COMUNE DI GREVE IN CHIANTI

Gusmano Manetti & Figli Srl

Modifica non sostanziale alla verifica di assoggettabilità a VIA del “Progetto della cava e contestuale consolidamento del versante prospiciente lo stabilimento” in località Ferrone, ai sensi dell’art. 58 della L.R 10/2010

RELAZIONE TECNICA

Figura 14 – estratto della planimetria di progetto allegata (a sinistra, in magenta, la nuova rampa/contrafforte, a destra, la nuova paratia che va a sovrapporsi a quella danneggiata)

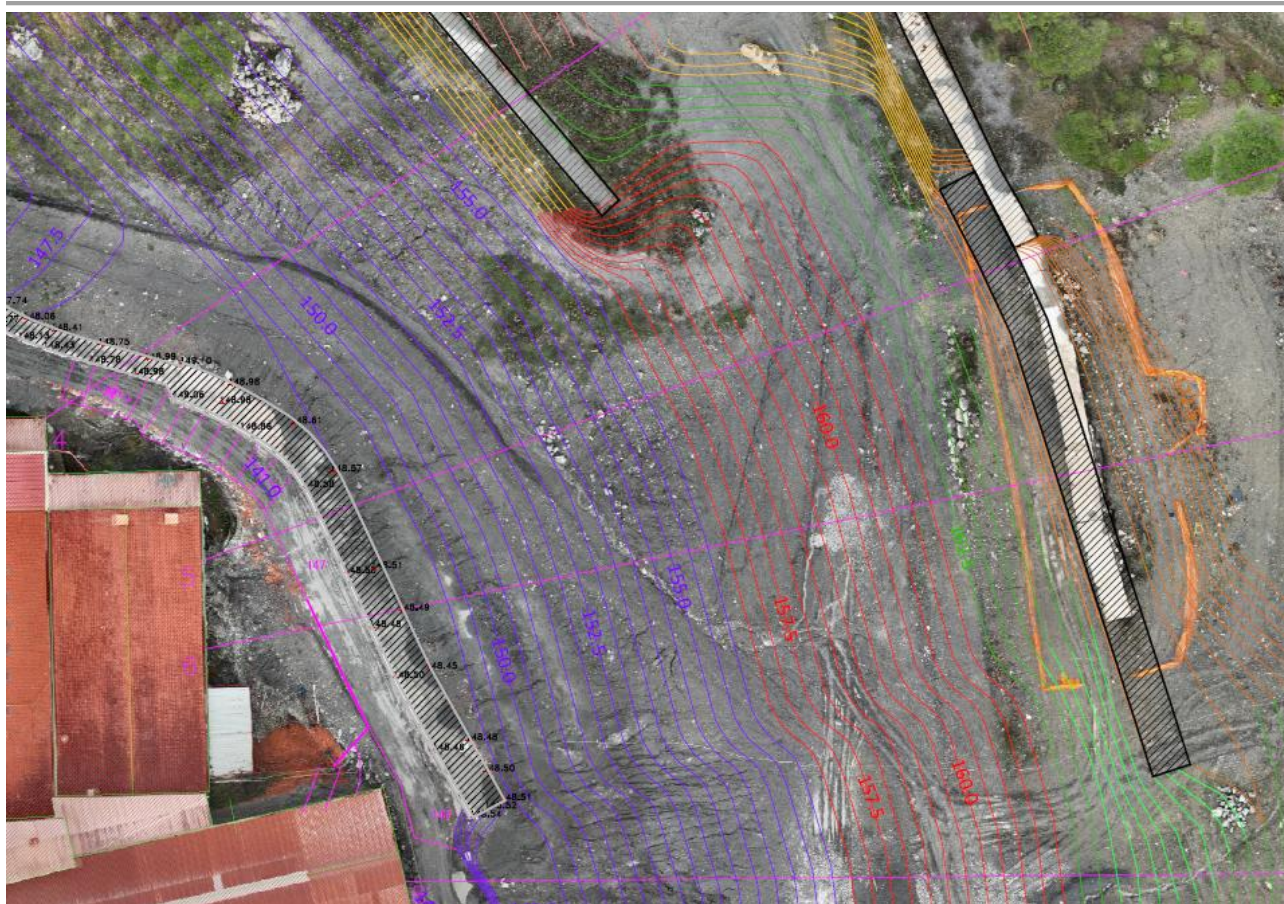
- La paratia di pali sarà costituita da un tratto di qualche metro che “raddoppierà” l'estremità ancora integra della paratia esistente e proseguirà sovrapponendosi per quanto possibile alla sua impronta, sfruttando lo spazio tra i pali esistenti, andando oltre la fine della vecchia palificata per circa 20 m;
- L'opera sarà lunga 72 m e sarà costituita da pali trivellati disposti su n. 2 file a quinconce;
- Pali di diametro 1 m, profondi 22 m, realizzati con un interasse di 2.5 m lungo la singola fila, collegati in testa da un cordolo in c.a.;
- Tiranti passivi lunghi 30 m e inclinati di 30° rispetto all'orizzontale (interasse da definire).

Lo scavo per la regolarizzazione della scarpata a monte della nuova opera ammonterà a 2200 m³, in aumento rispetto allo stato autorizzato.

Alla base del fronte, verrà costituito un contrafforte dietro lo stabilimento e a valle della paratia realizzata nel 2025 con l'importante funzione di aggiungere un ulteriore contrasto al movimento franoso. La nuova configurazione alla base del pendio rispecchia tra l'altro la geometria prevista dal progetto autorizzato nel 2021 e non prevede volumi di scavo in aumento.

Figura 15 – sezione 6-6' stato sovrapposto (in magenta le modifiche rispetto allo stato autorizzato)

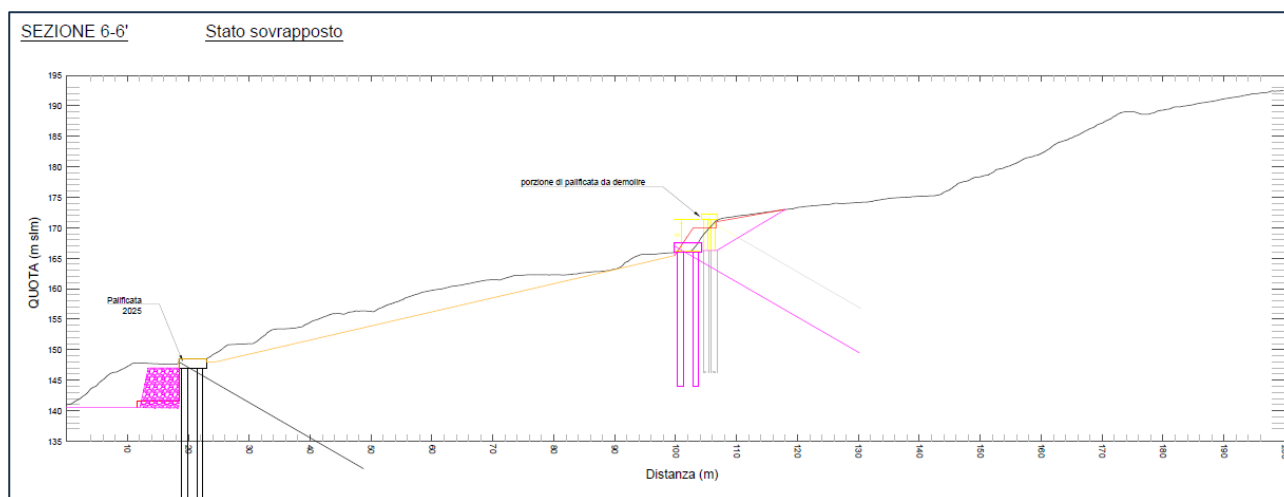
Nella sezione 6-6' di Figura 13 è stata sovrapposta anche la proposta progettuale in questo settore del fronte rappresentata da una paratia in sostituzione di quella danneggiata. In aggiunta all'intervento strutturale, sarà migliorato il sistema di drenaggio profondo, sia a monte che a valle della nuova opera.

In figura è visualizzato alla base del fronte anche il contrafforte previsto a valle della paratia realizzata nel 2025. Tale elemento viene modificato rispetto a quanto già autorizzato (vedi tavole allegate) per aggiungere una ulteriore forza resistente alla base del pendio. Attualmente, la base del pendio è ancora occupata dal materiale accumulatosi a seguito del crollo della gabbionata nel 2024. Il progetto prevede la rimozione di tale materiale e la costituzione del contrafforte mediante massi ciclopici.
